Utfylling Buøy: Bangarvågen - endring i fyllingsomfang - ref 2013/6268

Utfylling Buøy: Bangarvågen - endring i fyllingsomfang – ref 2013/6268

Risikovurdering av masseutskifting i Bangarvågen i forbindelse med ny anleggsvei til Buøy

Figur 1 Opphavleg fyllingsomfang Bangarvågen (alt 1)

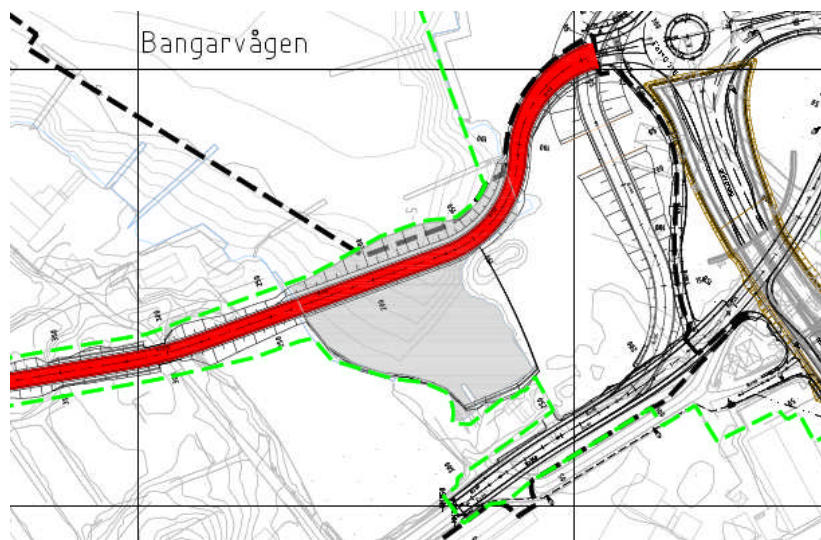
Syner til gjeldande løyve til utfylling i sjø ved Buøy frå Fylkesmannen i Rogaland ref **2013/6268**. Planlagt omfang av utfylling for anleggsveg inst i Bangarvågen er endra, som vist i figurar nedanfor.

Som vist på figurane, er det planlagde omfanget av fyllinga redusert. Geotekniske boringar i det planlagde utfyllingsområdet viste større mektigheit av blaute massar enn tidlegare trudd.

Fylling	Prosjektert Areal (m ²)	Prosjektert Volum (m ³)	Prosjektert volum mudring (m ³)
Opphavleg omfang (alt 1)	4 500 (+/- 10%)	15 000 (+/- 10%)	-
Endra omfang (alt 2)	2 170 (+/- 10%)	4 350 (+/- 10%)	2 200 (+/- 10%)

Figur 3 Masseutskifting snitt

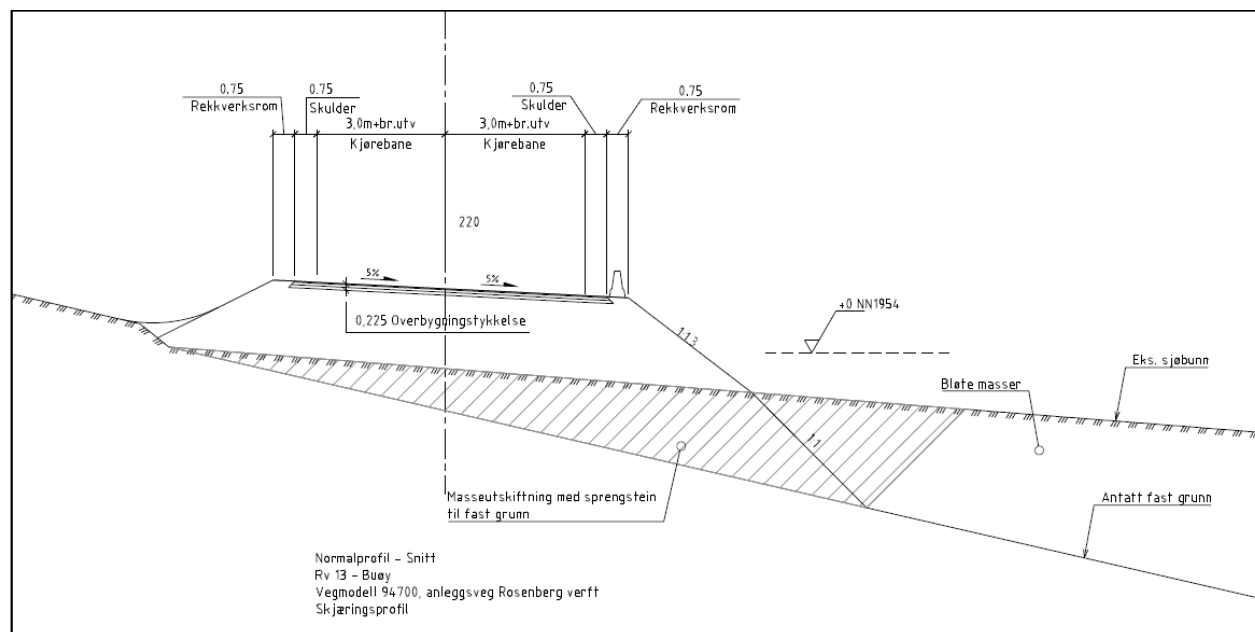
Det skal fyllast ut i Bangarvågen for ny anleggsveg ut til deponiet på Buøy. Grunnundersøkingane utført i mars 2014 syner 2-7m med blaute massar over sand/silt/morene over berg. Djupne til berg i borpunkta varierar mellom ca. 5m og 11m under sjøbotn.

Stabilitetsberekningar syner at fyllinga ikkje er stabil utan geotekniske tiltak. Ei flytting nærare land vil avgrense omfang av geotekniske tiltak. Tiltak vil bestå av masseutskifting til fast grunn under den del av fyllinga som ligg i sjøen. Det settast føre at dette kan utførast ved graving og fjerning av blaute sediment som erstattast med sprengstein. Masseutskifting er vist på tekening 05-Y07-601, og i figur nedanfor. Det er ikkje behov for ytterlegare stabilitetstiltak utover masseutskifting.
